## **OSSERVAZIONI alla:**

Relazione geologica, geomorfologica, idrogeologica e sismica a corredo dell'Istanza per rilascio del Provvedimento Autorizzatorio Unico Regionale (PAUR), ai sensi del D.Lgs. 152/2006 art. 27 bis e L.R. 10/2010 art. 73 bis. -

# Osservazioni al PAUR relativo al progetto di completamento della discarica "ex Cava Fornace"

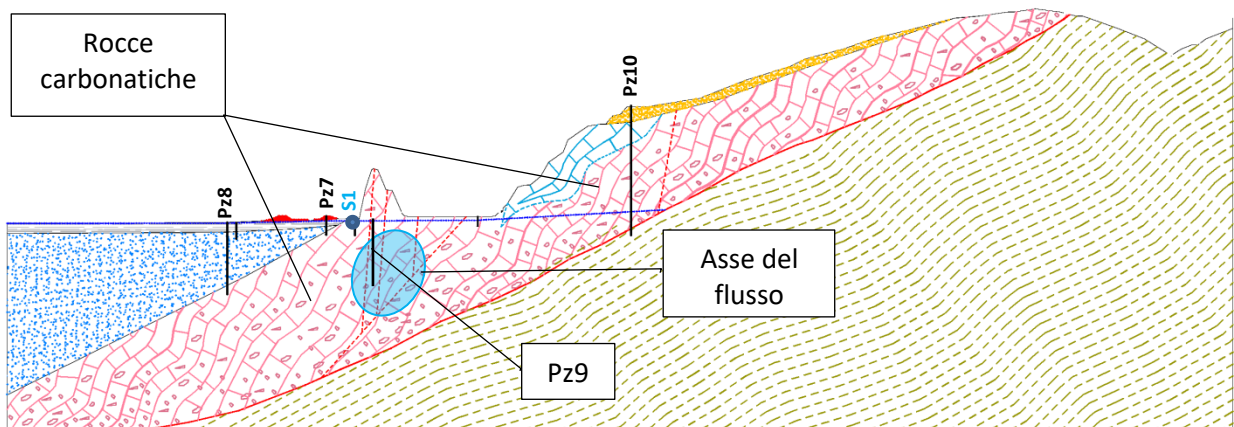
Le carte delle isofreatiche (Fig. n.2.12, ottobre 2007 e maggio 2008) del paragrafo 2.3.2 (Caratteristiche idrogeologiche dei complessi alluvionali della piana versiliese), e già presentate nello “Studio geologico, geomorfologico ed idrogeologico” del luglio 2008 (Tav. 9 e 10) a corredo della V.I.A., non tengono conto, per quanto riguarda l’area della pianura, le condizioni idrogeologiche sopradescritte e ricostruiscono un unico acquifero che non può rappresentare correttamente la propagazione del flusso delle acque sotterranee e degli eventuali inquinanti presenti.

Visto, che la ricostruzione prioritaria della direzione dei flussi di falda è quella relativa all'acquifero carbonatico, interessato da eventuali sversamenti della discarica, si doveva tener conto nella rappresentazione delle isofreatiche delle quote piezometriche relative a tale acquifero e pertanto quelle del Pz8 e non del Pz8bis (appositamente fatto terebrare per misurare il livello della falda freatica), era sufficiente prolungare il tubo piezometrico al di sopra del piano di campagna sino a contenere la massima risalita dell'acqua per misurarne temporalmente il livello. Così come si dovevano considerare le quote di sfioro delle tre sorgenti (S1, S2, S3) e non tener conto dei dati piezometrici provenienti dall'acquifero freatico superficiale della parte di pianura alluvionale (Pz18 e Pz19) ed eventuali pozzi dei quali non si conosceva la stratigrafia, la profondità e la posizione dei filtri.

In ciascuna carta delle isofreatiche (Fig. n.2.12, ottobre 2007 e maggio 2008 PAUR e Tav. 9 e 10 VIA) dovevano essere distinti i due acquiferi.

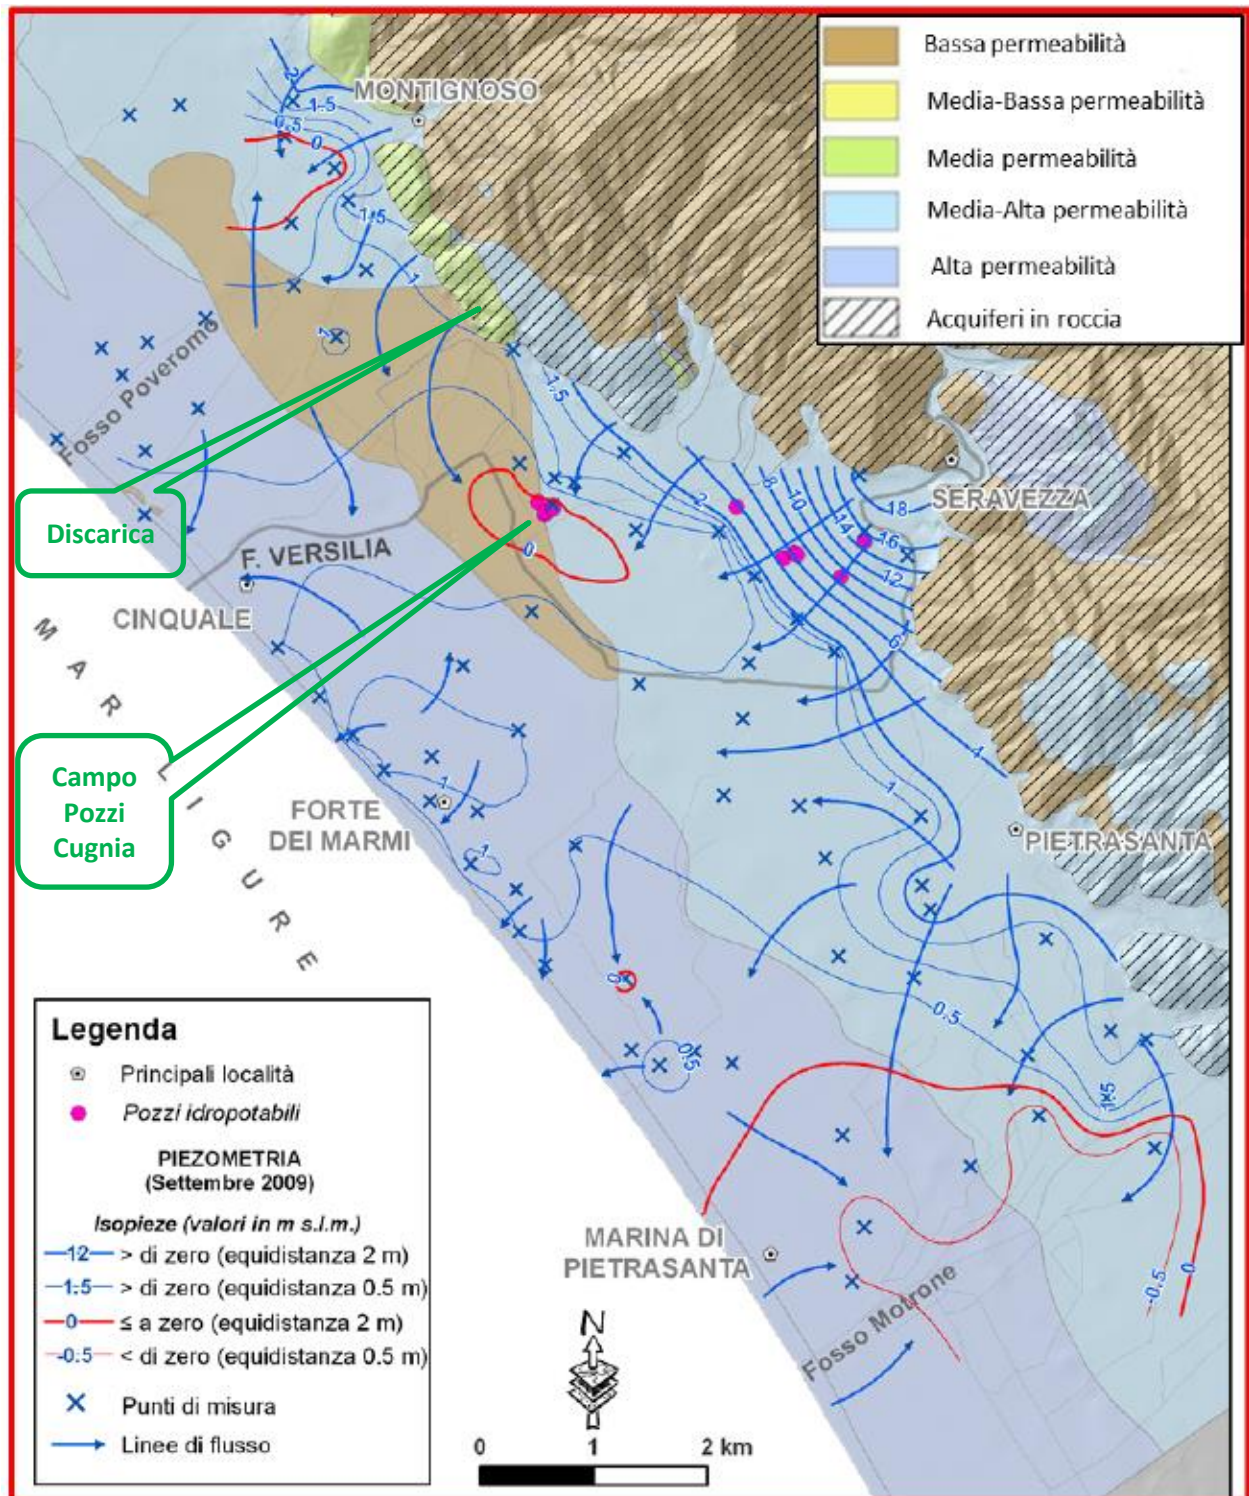
Nella figura, sopra riportata, è ben visibile il flusso idrico sotterraneo, frecce blu, che dalla discarica si dirige in direzione della depressione piezometrica del Campo Pozzi di Cugnia.

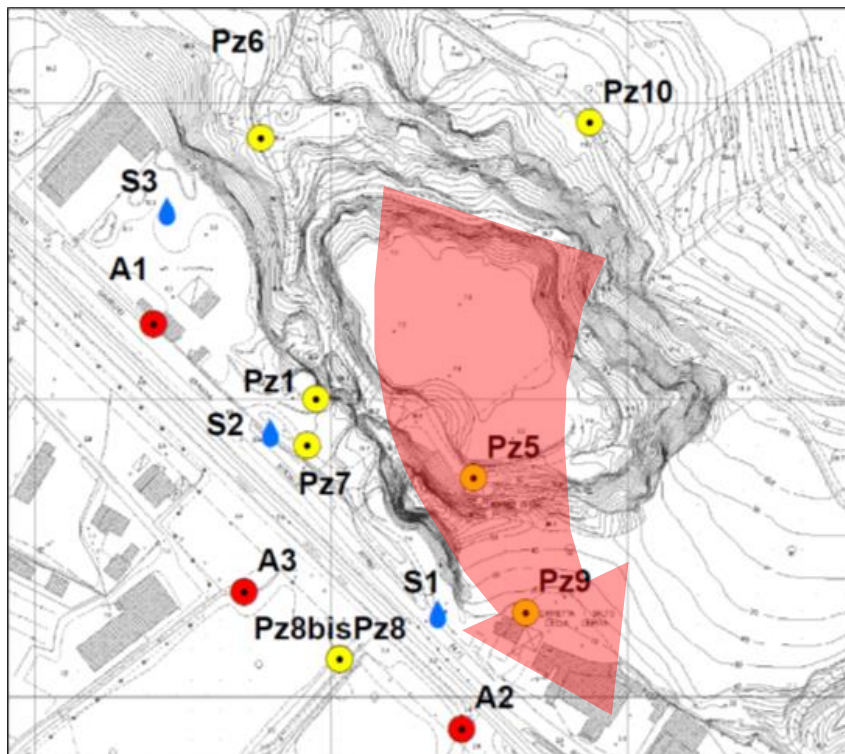
La figura sottostante illustra, alla luce di quanto anzidetto, il probabile flusso sotterraneo della migrazione di un ipotetico plume inquinante all'interno della falda acquifera.

Il plume, proveniente dall'areale della discarica, nel suo percorso verso sud-est, interessa dapprima il comune di Pietrasanta, dove sono ubicati i pozzi idropotabili che riforniscono Forte dei Marmi, per proseguire ed interessare anche parte dei territori del comune di Seravezza, Forte dei Marmi e i pozzi profondi ivi presenti.

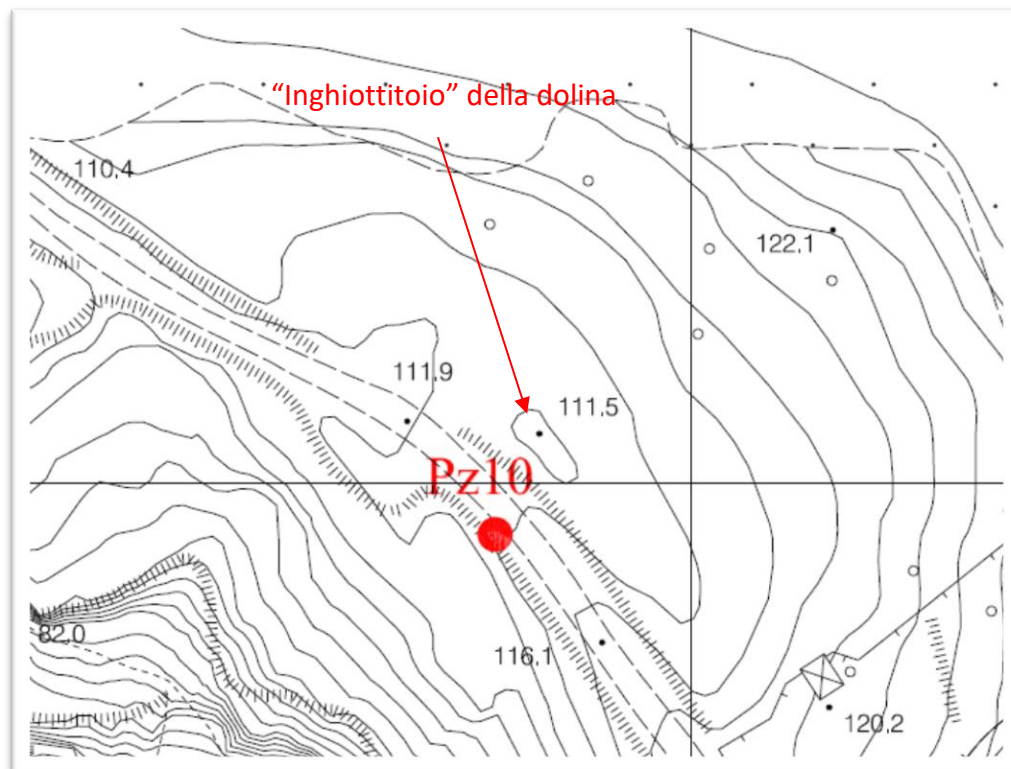
Da una attenta valutazione temporale della documentazione fotografica, emerge che il piezometro Pz10 è stato terebrato, in località Palatina, idrogeologicamente a monte della discarica ufficiale, ma posizionato a valle di un “terreno di riporto” gradonato, di superficie di circa 15.000 m<sup>2</sup>, che da una prima stima approssimativa potrebbe essere valutato superiore ai 60.000 m<sup>3</sup>. La realizzazione del Pz10 è avvenuta nel novembre 2007 quando era ancora ben visibile e in via di completamento finale l’operazione del “riporto”.

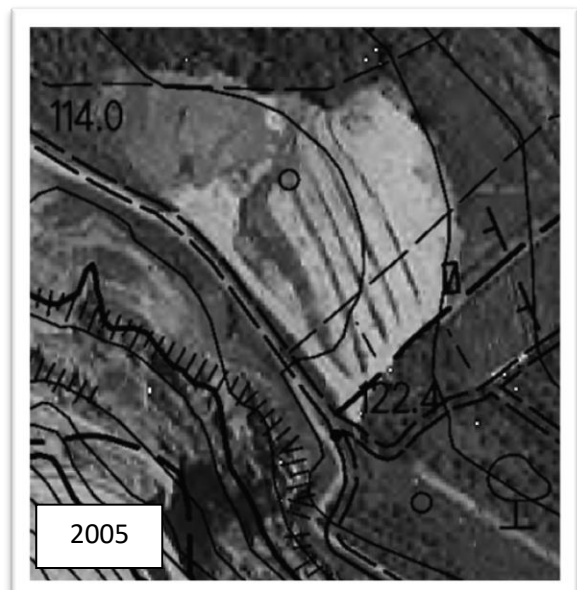
Successivamente, nella parte di valle, pochi metri a monte del Pz10, prima di iniziare a far confluire il materiale di riporto, sono stati posizionati 3 pozzi drenanti.

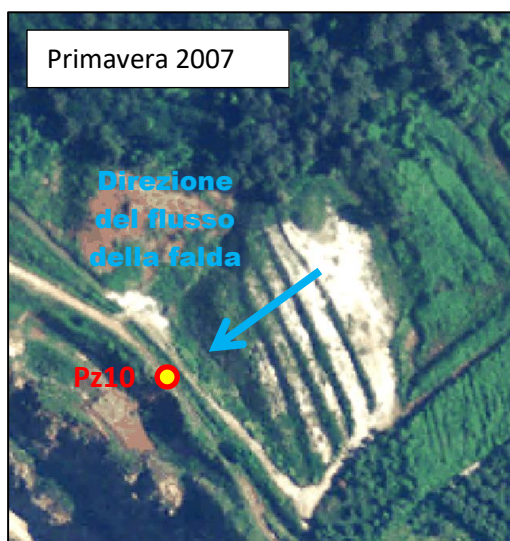
Dalla documentazione fotografica risulterebbe che la maggiore parte dell'attività si sia svolta negli anni 2004-2005, periodo almeno in parte corrispondente con la sospensione dell'esercizio della discarica di ex Cava Viti, dal 19/5/2004 al 19/5/2005, a seguito dell'accertamento, da parte di ARPAT e Carabinieri del NOE, della presenza di rifiuti non autorizzati.

Dalla valutazione delle foto sembrerebbe che il “materiale inerte” possa essere costituito in buona parte da marmettola.

Considerato che il sistema drenante costituito dai 3 pozzi, a valle dei quali è stato realizzato il Pz10, fa sì che le acque meteoriche che si infiltrano nel “materiale di riporto” vengano disperse nel sottosuolo a monte del piezometro del “bianco”, viene spontaneo porsi la domanda se l’inquinamento dl Pz10 possa essere dovuto a quanto realizzato.
